**PROGETTO DEFINITIVO PER LA REALIZZAZIONE DI UN PARCO EOLICO DENOMINATO "PLANU SERRANTIS" COMPOSTO DA 9 AEROGENERATORI DA 6,6 MW, PER UNA POTENZA COMPLESSIVA DI 59,4 MW SITO NEI COMUNI DI SELEGAS, GESICO E MANDAS (SU), CON OPERE DI CONNESSIONE NEI COMUNI DI GUASILA, VILLANOVAFRANCA, VILLAMAR, FURTEI, SANLURI (SU)**

**TABELLA DI CONTRODEDUZIONI – ID 9473**

### **Riscontro alle richieste della Regione Autonoma della Sardegna, prot. n. 11851 del 13/04/2023 (prot. M.A.S.E. 59224 del 14/04/2023);**

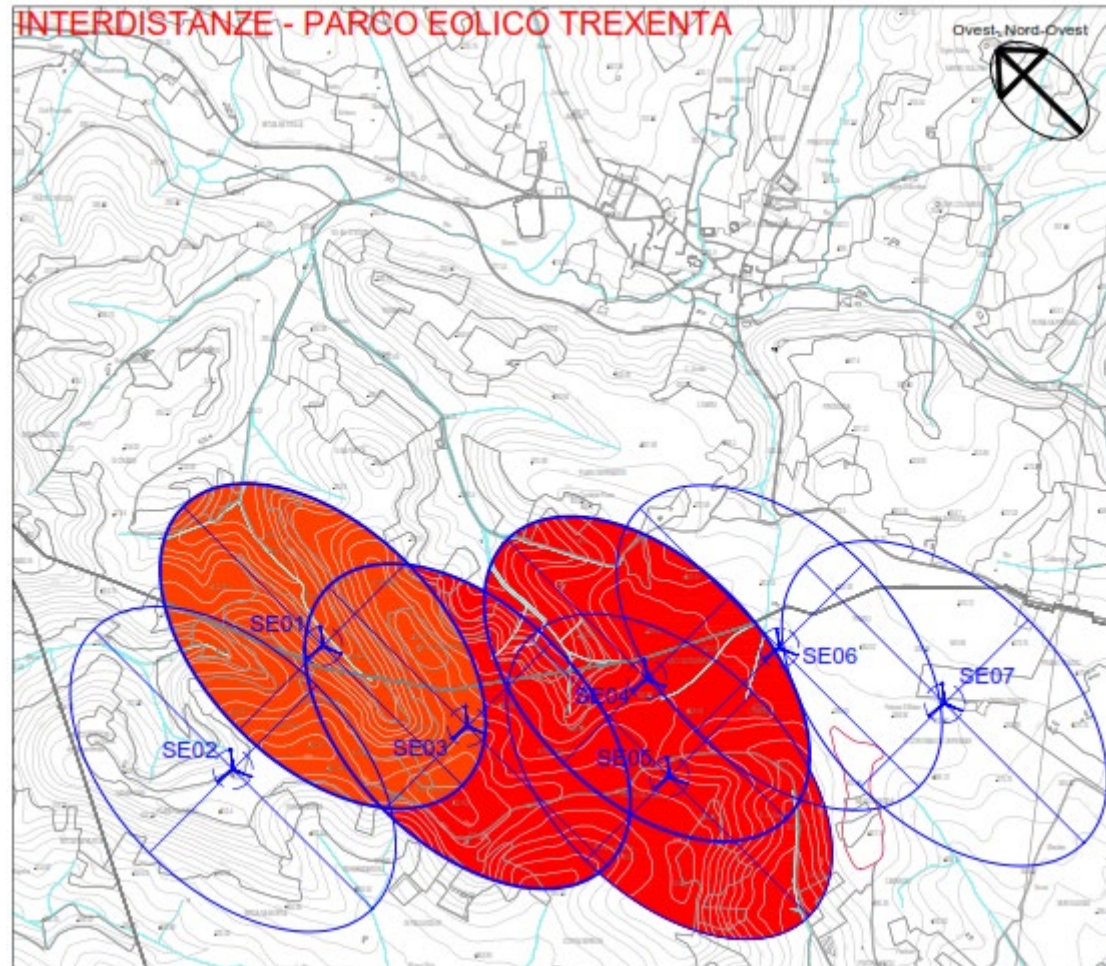
*Si segnala, tuttavia, la sovrapposizione con il Parco Eolico "Trexenta", proposto dalla Green Energy Sardegna 2 S.r.l. e l'incidenza negativa delle turbine, con gli interventi di contenimento e spegnimento mediante i mezzi aerei dei vasti incendi che normalmente si sviluppano nel periodo estivo, in considerazione della tipologia di combustibile presente e della frequenza dei venti dominanti, qualora non si riesca ad intervenire con tempestività.*

La valutazione dei due progetti cumulativamente ha evidenziato che l'eventuale sviluppo del **progetto "Trexenta"** così come in proposta autorizzativa, **presenta numerose incongruenze progettuali e criticità ambientali, soprattutto per le turbine in sovrapposizione con il parco eolico "Planu Serrantis", che di seguito verranno descritte, per cui la Società GRV Wind Sardegna 6 S.r.l. non ha previsto una variante al layout proposto.**

Gli aerogeneratori "Trexenta" sono denominati "SE n.", gli aerogeneratori "Planu Serrantis" sono denominati "WTG n." (cfr tavola EOL-SIA-22-Tavola interdistanze). Le turbine in diretta sovrapposizione sono: **la SE03 con la WTG04, la SE04 con la WTG02, la SE05 con la WTG01.**

Gli aerogeneratori del parco eolico Trexenta **SE01, SE03, SE04, SE05 non rispettano le interdistanze minime** ai sensi del DL 2010 e del D.G.R.n.59/90.

- tra le turbine SE04 - SE05 non è rispettata l'interdistanza minima tra gli aerogeneratori ai sensi del DL 2010 e del D.G.R.n.59/90 di 3 diametri, cioè 510 m, in direzione perpendicolare a quella del vento predominante;
- tra le turbine SE01 - SE03 non è rispettata l'interdistanza minima tra gli aerogeneratori ai sensi del DL 2001 e del D.G.R.n.59/90 tra 3 e 5 diametri, cioè fuori dall'elisse avente come assi 510 m e 850 m, nelle altre direzioni del vento;

**Tavola EOL-SIA-26 NURAGHE CENSITE NELL'ELABORATO TECNICO VOL-ARC-02 "CATALOGO MOSI"**

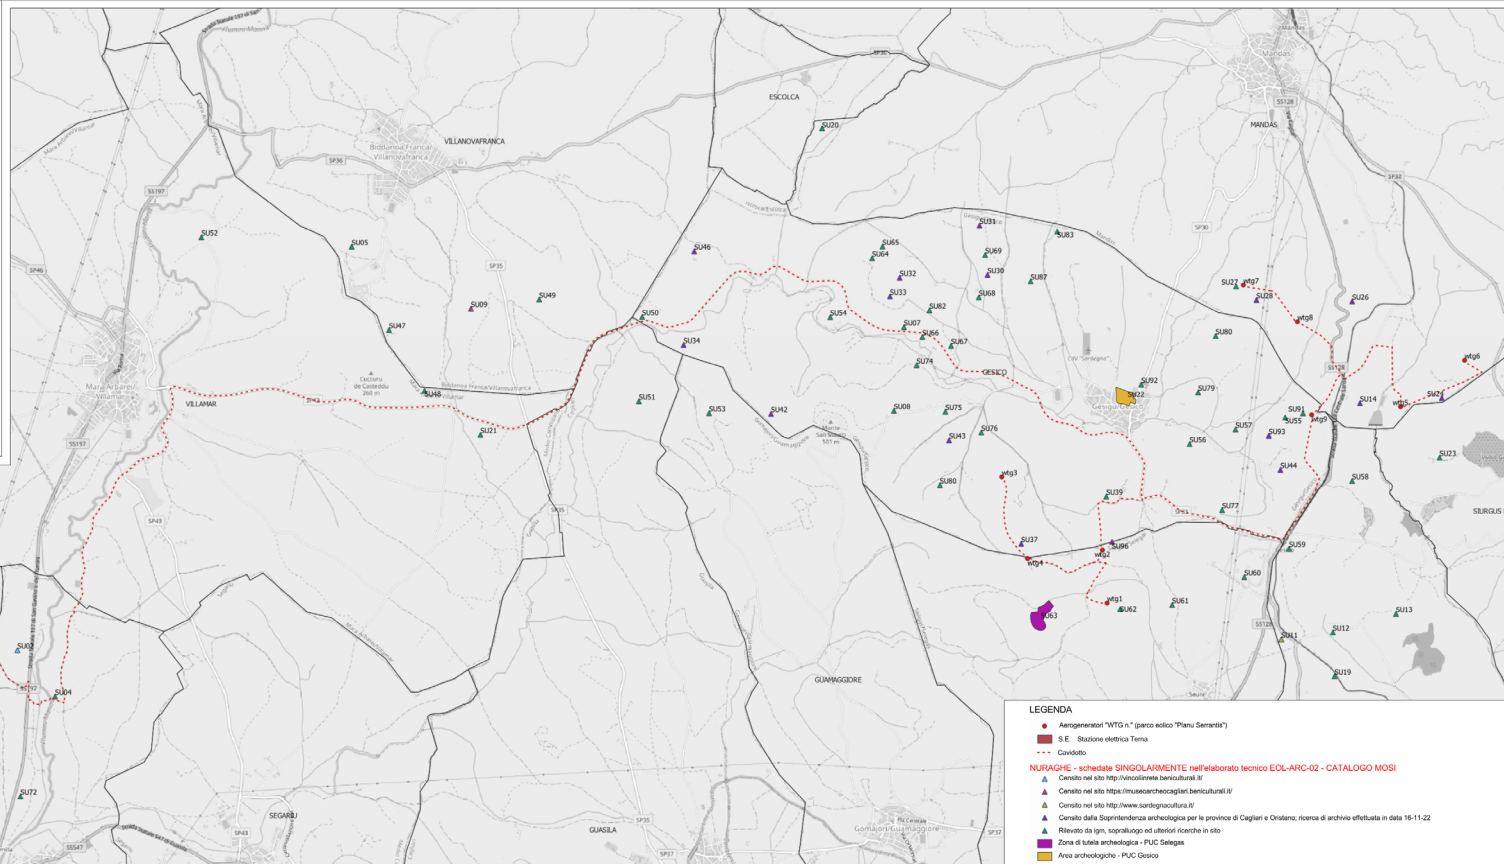
*Si rileva innanzitutto una fitta densità di probabili aeree archeologiche desumibili dalla cartografia e afferenti, in via speditiva ma non esaustiva, ai Nuraghe Ladiri, Nuraghe Columbus o S'Arriu Sullinu, Nuraghe Cuccuru 'e Mainita, Nuraghe Natzargius, Nuraghe Su Angiu, Nuraghe Tintillonis. Fra queste alcune si trovano a distanze ravvicinate agli aerogeneratori (fino a 85 m dal Nuraghe Ladiri), altre a distanze più apprezzabili (circa 800/1000 metri). La loro presenza, se confermata dalla competente Soprintendenza ABAP città metropolitana di Cagliari e province Oristano e Sud Sardegna, genera vincoli paesaggistici ai sensi dell'art. 142, comma 1 lett. m del Dlgs 42/2004.*

In ogni caso è stata creata una tavola integrativa EOL-SIA-26 NURAGHE CENSITE NELL'ELABORATO TECNICO EOL-ARC-02 "CATALOGO MOSI", dove sono stati mappati esclusivamente i singoli Nuraghe censiti nell'area e la fonte di identificazione. Ogni Nuraghe è identificato con la sigla **SU n.** e la scheda corrispondente può essere univocamente consultata nel catalogo MOSI (cfr. EOL-Arc-02).

*Stralcio tavola: EOL-EOL-04 - cabina utente*

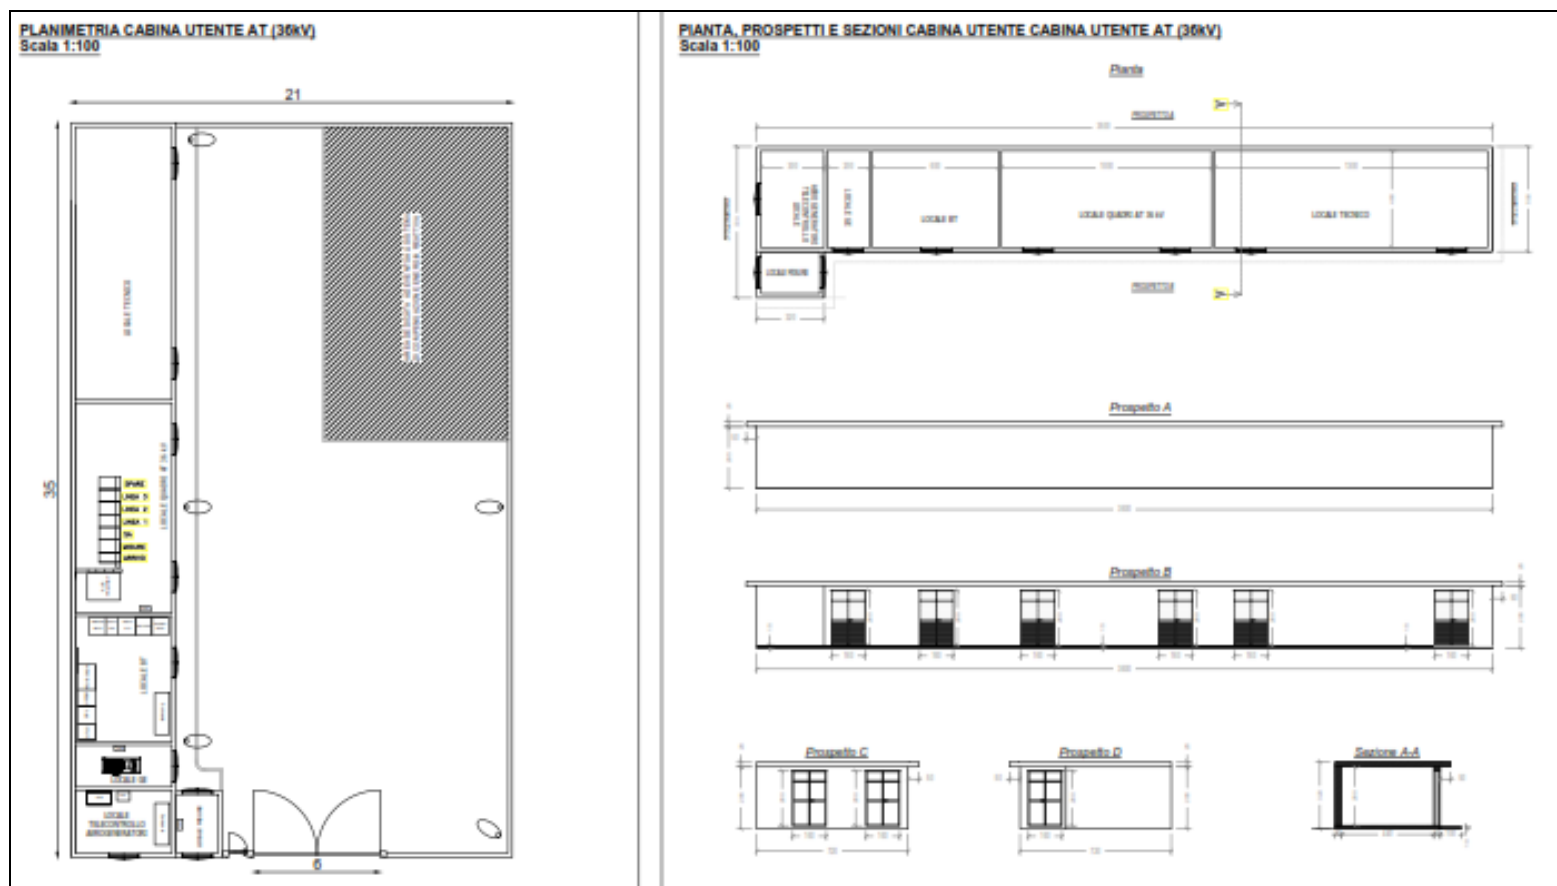
*Si osserva che in relazione alle opere di connessione alla RTN non si fornisce nessuna informazione di dettaglio sulle modalità di esecuzione in corrispondenza dell'attraversamento dei corsi d'acqua tutelati. Per esse sono presenti solo elaborati grafici planimetrici in cui si vede grosso modo il percorso e documentazione fotografica dello stato attuale senza che in essa vi sia l'indicazione planimetrica puntuale dei tracciati.*

Relativamente a questo punto è opportuno precisare che il tracciato del caviodotto esterno è previsto interrato nella viabilità esistente, come prima descritto, per cui non occuperà aree agricole. Solo la cabina utente nel territorio di Furtei interesserà aree agricole, per una superficie di ingombro di soli 735 mq, su cui è prevista la realizzazione di un fabbricato di 180,4 mq per 3,2 m di altezza, mentre la restante area è un piazzale esterno, che per ragioni di sicurezza sarà recintato. (cfr. *EOL-OEL-04\_PLANIMETRIA, PIANTE, PROSPETTI E SEZIONI CABINA UTENTE AT (36KV)*).

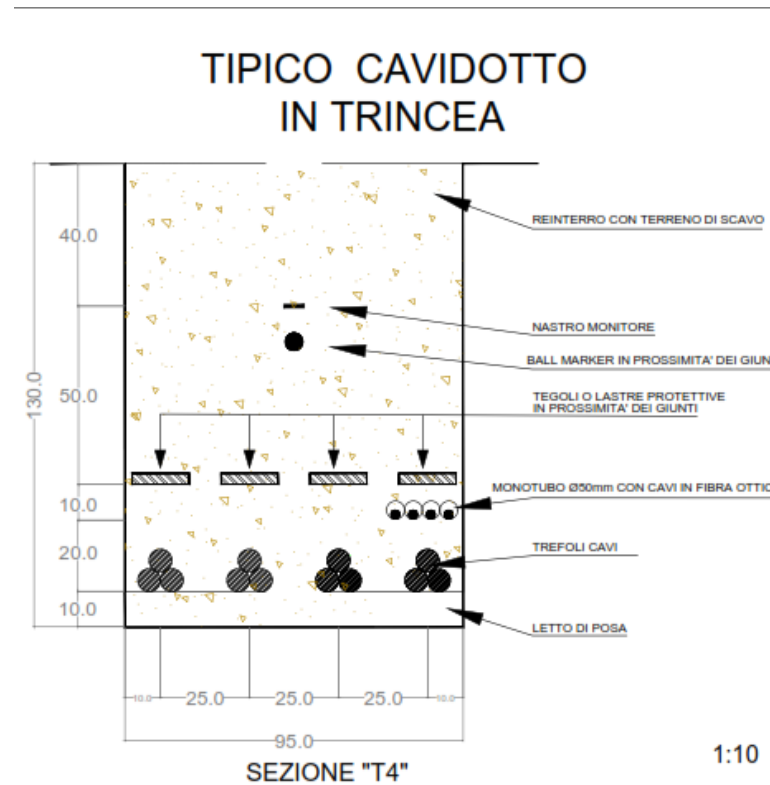
Tuttavia si ritiene che tali opere nel loro complesso, tenendo conto degli spianamenti e delle importanti scarpate che ne risultano sull'attuale assetto del terreno naturale, delle opere di illuminazione di sicurezza e di servizio, della selva di componenti impiantistiche funzionali alle connessioni elettriche concentrate nell'area di pertinenza che fanno percepire l'area ed il luogo circostante più come un'area produttiva-industriale che agricola, nonché la grande estensione di aree trasformate dalla centrale SE e dalla stazione utente, sono suscettibili di modificare, anche in modo significativo e perenne, la percezione l'attuale stato dei luoghi in prossimità delle aree tutelate paesaggisticamente presenti.

Per quanto sopra esposto si rappresenta che al termine della procedura di VIA, qualora positiva, dovrà essere presentata apposita istanza per l'acquisizione dell'autorizzazione paesaggistica ex art. 146 del Codice dei Beni Culturali e del Paesaggio, corredata dalla relazione paesaggistica di cui al DPCM 12 dicembre 2005, completa di puntuali ed esaustive simulazioni fotografiche, correlate alle analisi di intervisibilità rispetto a tutti i beni paesaggistici e culturali nell'area vasta, delle opere di connessione e delle centrale SE e stazione utente e con una versione progettuale che tenga conto delle osservazioni/segnalazioni contenute nella presente nota.

La Società recepisce sin da subito quanto richiesto dall'Ente in merito agli interventi di mitigazione al fine di mascherare la Cabina Utente, infatti nella Relazione Paesaggistica integrativa (cfr. *EOL-CPA-11*) viene descritto che la recinzione è necessaria ai fini della sicurezza (antintrusione), però in ogni caso saranno siepi (non inferiori a 1,60 metri di altezza) con filari di alberi. Per armonizzare le siepi e i filari con i caratteri paesaggistici e ambientali dell'area è sempre consigliabile l'uso di essenze autoctone. Esempio di siepi (di fico d'india, rovo, lentisco, ginestra o altre specie spontanee) e di colture storiche specializzate (vigneti, agrumeti, frutteti, oliveti, etc.).
